ORIGINALE DI DELIBERAZIONE DEL CONSIGLIO COMUNALE

Numero 3 del 29-04-2024

Oggetto: PROGETTO di un impianto agri voltaico di potenza pari a circa 54,404 MW e delle relative opere connesse ed infrastrutture necessarie alla connessione alla RTN, da realizzarsi nei Comuni di Corigliano d'Otranto (LE), Cutrofiano (LE), Sogliano Cavour (LE), Seclì (LE), Aradeo (LE), Galatone (LE) e Galatina (LE). Proponente: ARNG SOLAR XI s.r.l.
-DETERMINAZIONI

RELAZIONE PARERE

Figura 2 – Interferenza con il Piano Paesaggistico Territoriale Regionale della Puglia

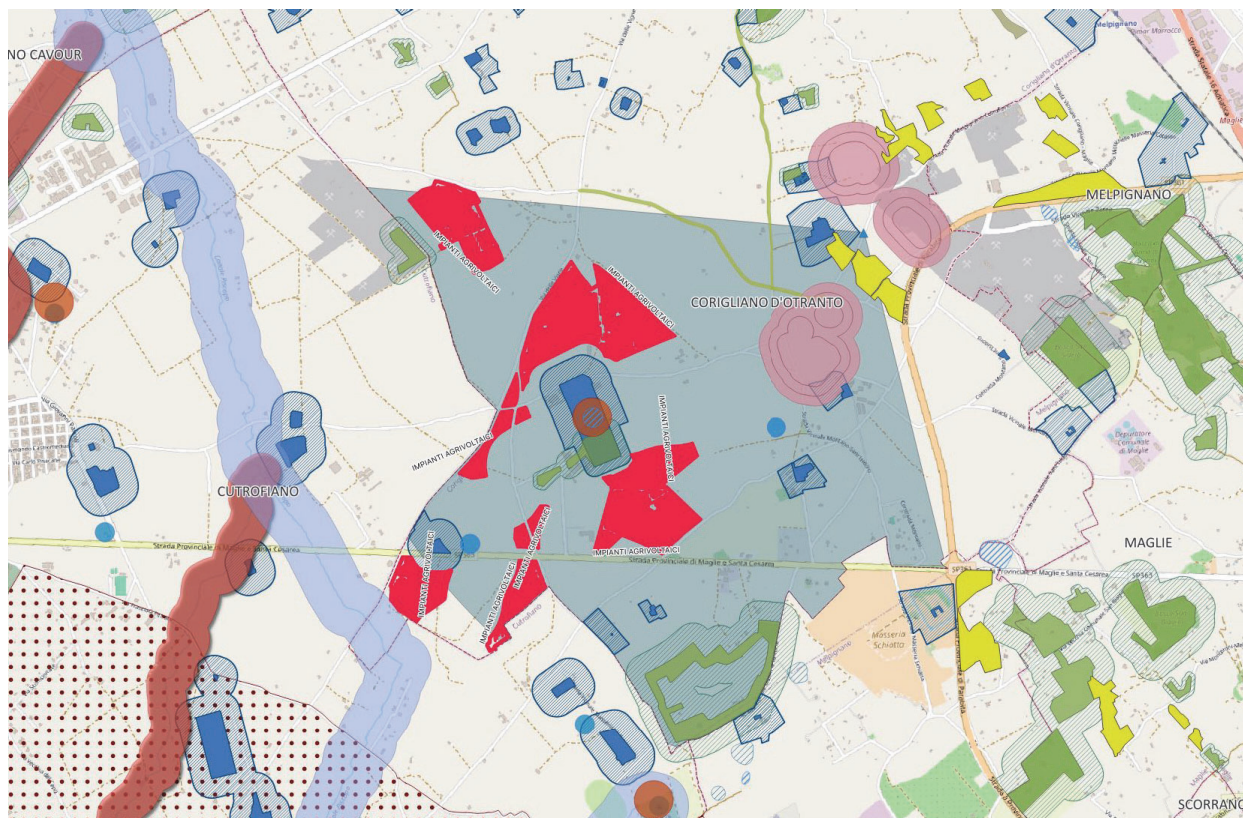
Gli impianti FER in esame, interferiscono in maniera sostanziale con le norme di tutela del PPTR della Puglia approvato con DGR n. 176/2015 e ss.mm.ii.. Il sito interessato è di notevole pregio paesaggistico ed è costellato da emergenze culturali di una certa importanza, come la stessa Masserie Appidè, Bafari, Lame, Astore, Pagliera e altre. **Gli impianti in esame**, si trovano nelle immediate vicinanze del complesso di canali "Piscopio", considerati acqua pubblica e **sono nella quasi totalità all'interno dell'Ulteriore Contesto Paesaggistico del PPTR della Puglia quale Cono Visuale.**

Figura 6 - Altri Impianti Agrovoltai in fase autorizzatoria.

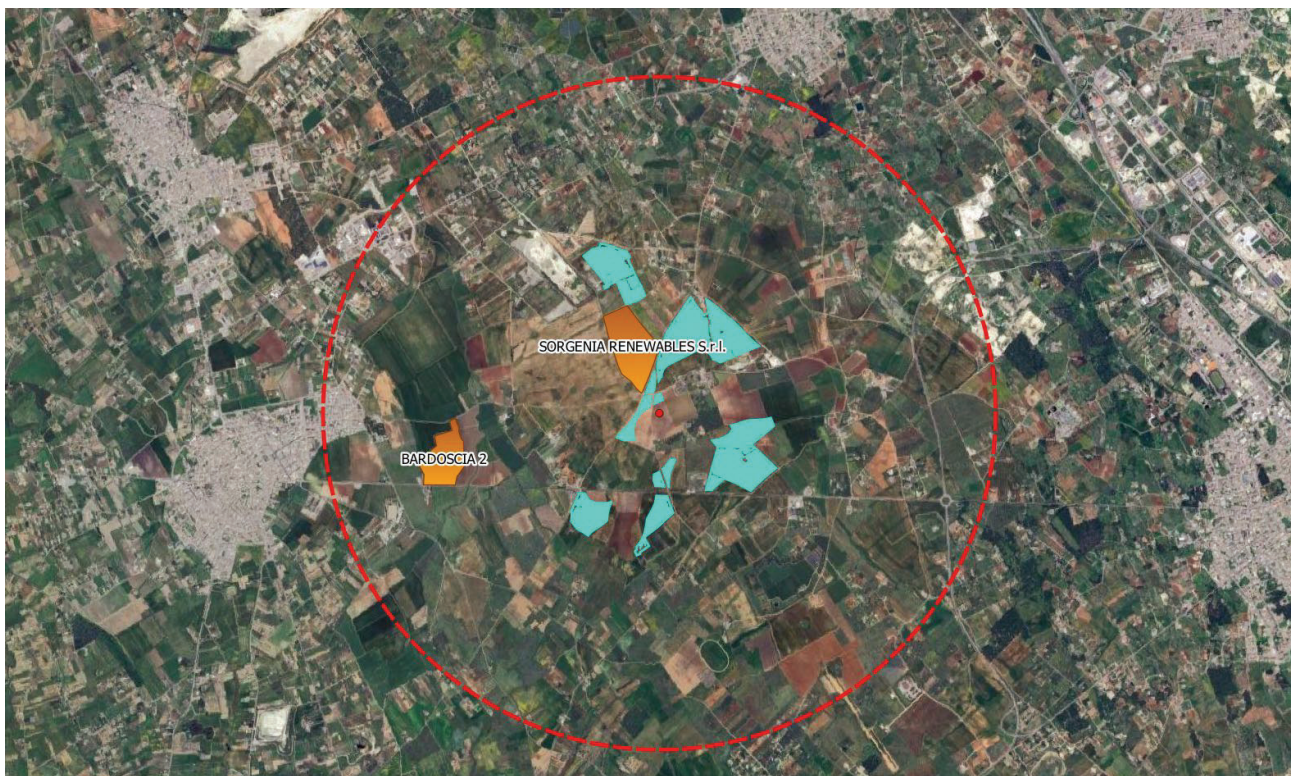
In particolare il valore S_{IT} , (che è la sommatoria di tutti gli impianti fotovoltaici appartenenti al dato dominio negli impatti cumulativi) non è corretto, perché non prende in considerazione due istanze di impianti agrovoltai in corso di autorizzazione. (Figura 6)

La prima è relativa all'impianto agrivoltaico dalla società Sorgenia Renewables Srl, in corso di Valutazione di Impatto Ambientale presso il Ministero dell'Ambiente e della Sicurezza Energetica, che ha una superficie di **170.000 mq.**

Per quanto detto si ha un valore $S_{IT} = 287.982 \text{ mq}$

Figura 7 - Aree non Idonee secondo il DGR2122 della Puglia

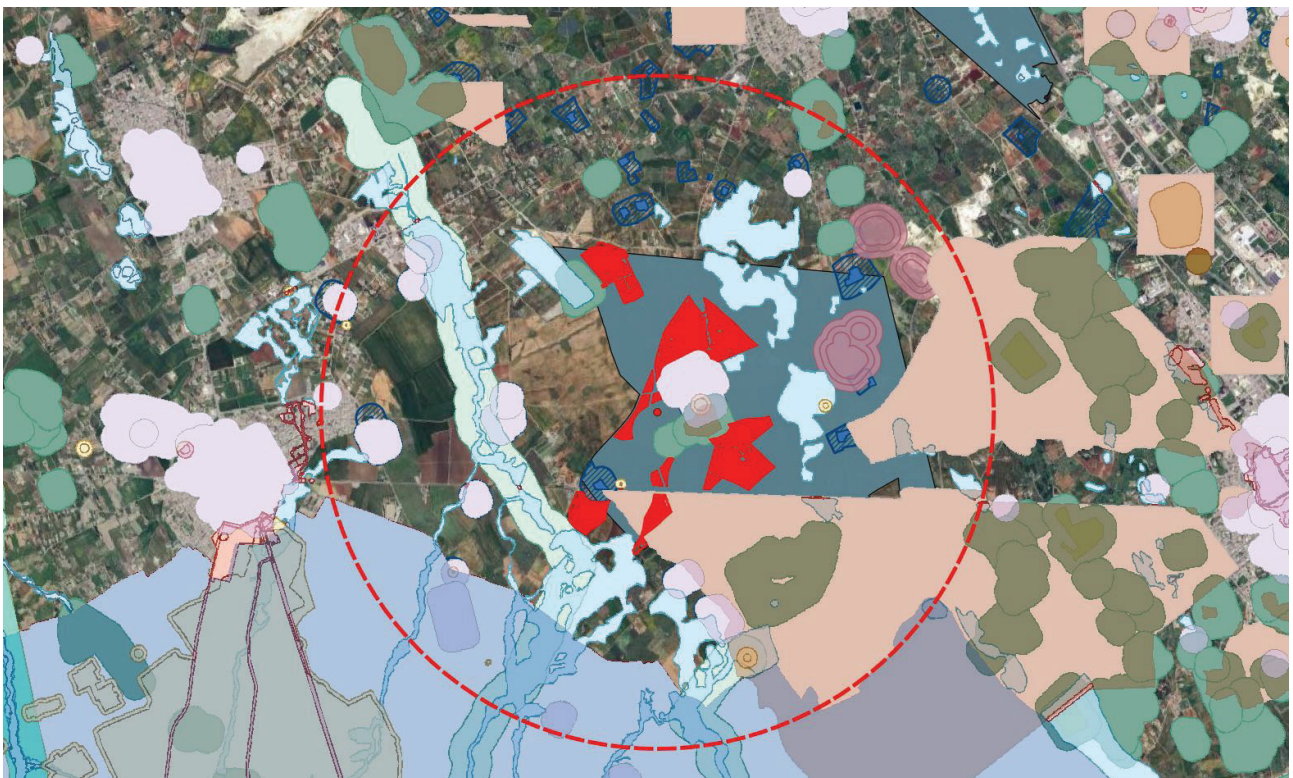
Il secondo dato non corretto è il valore di superficie delle Aree non Idonee, confrontano la Figura 5 che rappresenta le Aree non idonee secondo la società proponente, con le Figure 7 e 8 che rappresento le Aree Non Idonee FER secondo il DGR2122 della Puglia, si può subito notare che mancano tra le aree non idonee in figura 5, il Parco dei Paduli e gli Ambiti Territoriali Estesi B del PUTT .

Figura 8 - Superficie Aree non Idonee secondo il DGR2122 della Puglia

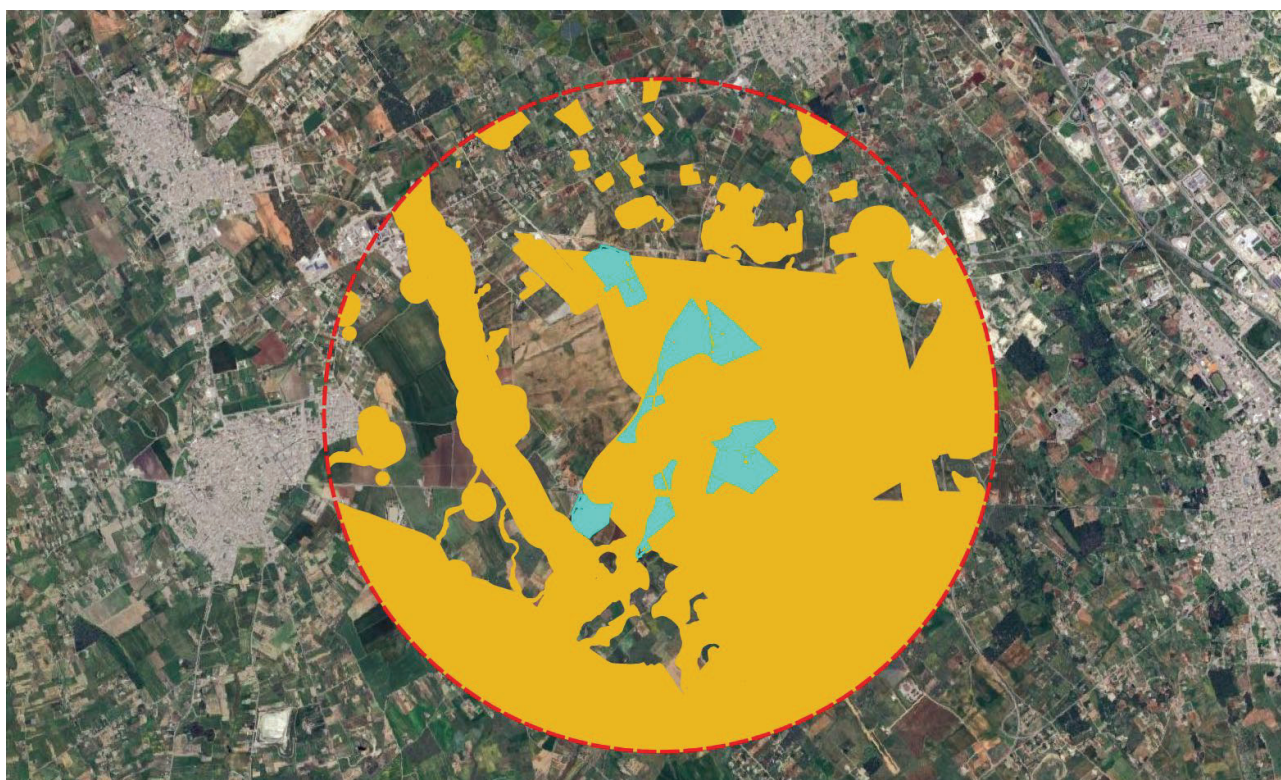
Lasciando invariati gli altri valori (seppur anch'essi incorretti) a beneficio della proponente, si ha:

Figura 11 - fasce di esclusione rispetto le aree idonee

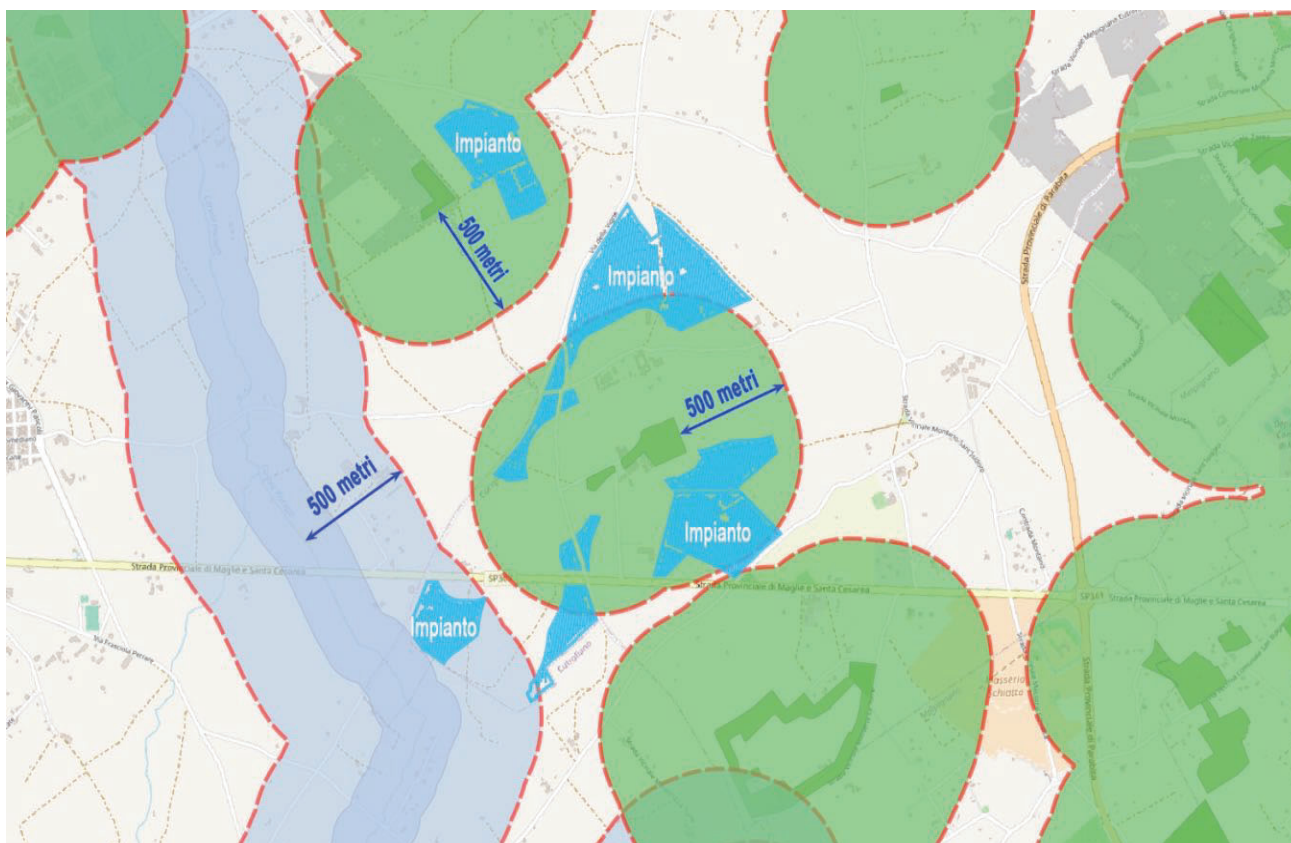
Nello specifico la lettera c-quater) del comma succitato 8, stabilisce che non possono definirsi aree idonee, le fasce di rispetto determinate considerando una distanza dal perimetro di beni sottoposti a tutela ai sensi del decreto legislativo 22 gennaio 2004, n. 42 di tre chilometri per gli impianti eolici e di **cinquecento metri per gli impianti fotovoltaici.**

Nella figura 11 sono individuate le fasce di 500 metri dai boschi e dai corsi d'acqua tutelati per legge, si può quindi desumere che **la maggior parte degli impianti proposti, ricadono nelle fasce di tutela medesime e sono dunque escluse dalle aree idonee, all'istallazione di impianti fotovoltaici.**
